Dringende Produktkorrektur

Erhöhte Temperatur der Komponenten der Empfangsspule bei Auswahl von Ciné-Bestrahlungsbildgebungssequenzen

UDC 2020-001

Abbildung 3: Abstand zwischen Empfangsspule und Innenwand der Röhre beträgt mehr als 5 cm

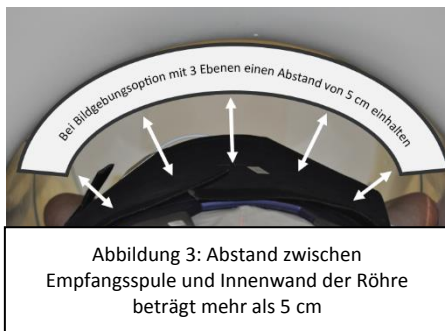
Richtig: Bei Verwendung der Ciné-Bestrahlungsbildgebung in 3 Ebenen einen Abstand von mindestens 5 cm zwischen der Empfangsspule und der Innenwand der Röhre einhalten (Abbildung 3 und 4).

Falsch: Verwendung der Ciné-Bestrahlungsbildgebung in 3 Ebenen, wenn kein Mindestabstand von 5 cm zwischen der Empfangsspule und der Innenwand der Röhre während der Bestrahlung eingehalten werden kann.
